INFORME N° 01089-2024-SENACE-PE/DEIN

ASUNTO : Se da conformidad al *"Informe Técnico Sustentatorio (ITS) para la Reubicación y Cambio de Uso de Pozos Tubulares para el Aprovechamiento Hídrico en la Etapa de Construcción y Operación del Nuevo Aeropuerto Internacional Chinchero – Cusco (AICC)"*, presentado por el Ministerio de Transportes y Comunicaciones

Matriz de observaciones del “Informe Técnico Sustentatorio (ITS) para la Reubicación y Cambio de Uso de Pozos Tubulares para el Aprovechamiento Hídrico en la Etapa de Construcción y Operación del Nuevo Aeropuerto Internacional Chinchero – Cusco (AICC)”

Figura 3- 2. Caseta y Punto de entrega

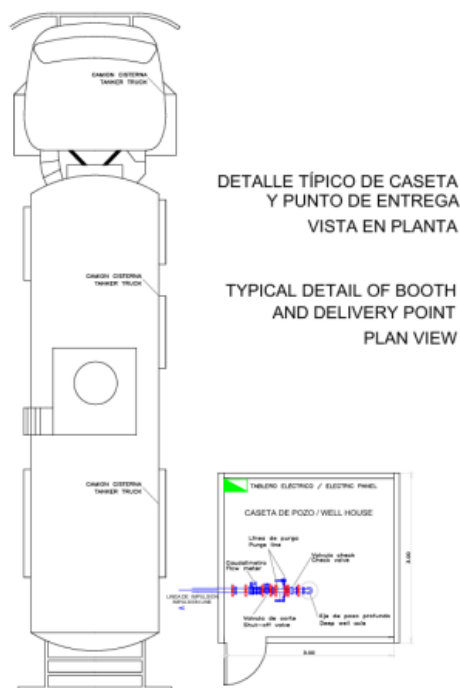
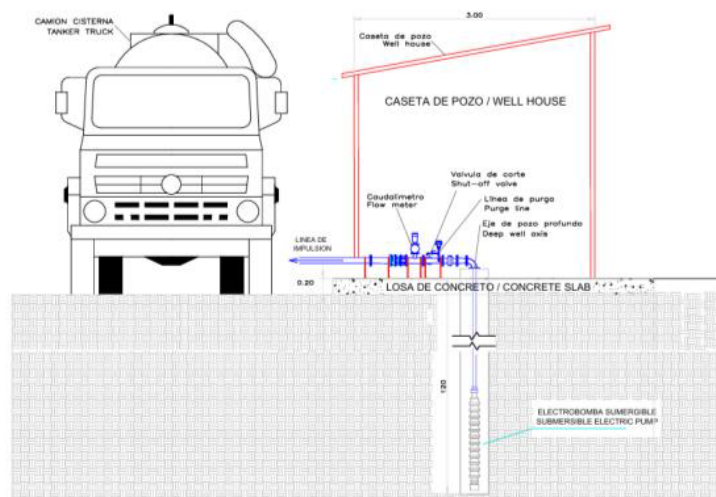
4.1. Observación N°1

RESPUESTA
